ZAŁĄCZNIKI PROJEKTU BUDOWLANEGO

TEMAT	Budowa odcinka sieci kanalizacji sanitarnej w miejscowości Ortowice ul.Bukowa, gm Bierawa
INWESTOR	Gmina Bierawa ul. Wojska Polskiego 12 47-240 Bierawa
ADRES I KATEGORIA OBIEKTU BUDOWLANEGO	Adres obiektu budowlanego: Ortowice Kategoria obiektu XXVI – sieci wodociągowe i kanalizacyjne, współczynnik wielkości 1,0
LOKALIZACJA	m. Ortowice
DZIAŁKA	Jednostka ewidencyjna Bierawa Obręb Ortowice, dz. 289 i 231/2

1. Protokół z Narady Koordynacyjnej nr GK.6630.86.2025 z dnia 11.12.2025r

Data pisma: 06.11.2025 r.
Nr pisma: TD25-10-0574672-03
Sprawa: Uzgodnienie branżowe
Nr sprawy: TD/OOP/OMD/UB/JC/563/2025
Barkod: 1050704390
Kontakt: Janusz Charkiewicz
Telefon: 77 889 6320

PROJEKT
ZAGOSPODAROWANIA
TERENU

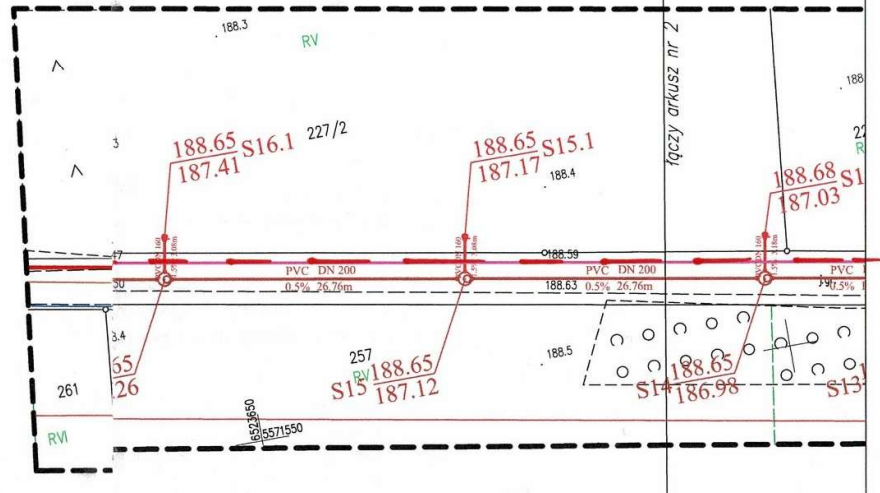
Odpowiadając na wniosek dotyczący uzgodnienia branżowego w rejonie projektowanej sieci kanalizacji sanitarnej przy ul. Polnej i Bukowej w Ortowicach informujemy, że na załączonym planie naniesiono orientacyjny przebieg linii kablowych nN i napowietrznych nN wraz z klauzulami informacyjnymi umieszczonymi na odwrocie mapy, do których należy się bezwzględnie stosować.

W związku z **zaistniałą kolizją** proj. obiektu z istniejącymi urządzeniami elektroenergetycznymi, należy przed przystąpieniem do jakichkolwiek prac związanych z przedmiotową inwestycją wystąpić z wnioskiem o „Wydanie warunków technicznych usunięcia kolizji sieci elektroenergetycznej” do Wydziału Eksploatacji ul. Prudnicka 6a, Opole (osoba do kontaktu P. Marek Maciejewski tel. 77 8899644) celem uzyskania warunków przebudowy lub przeprojektować kolizyjne miejsca i złożyć poprawiony projekt do ponownego uzgodnienia branżowego w TAURON Dystrybucja S.A.

W oznaczonym terenie określono przebieg*) brak*)

Linia napowietrzna widoczna w terenie.
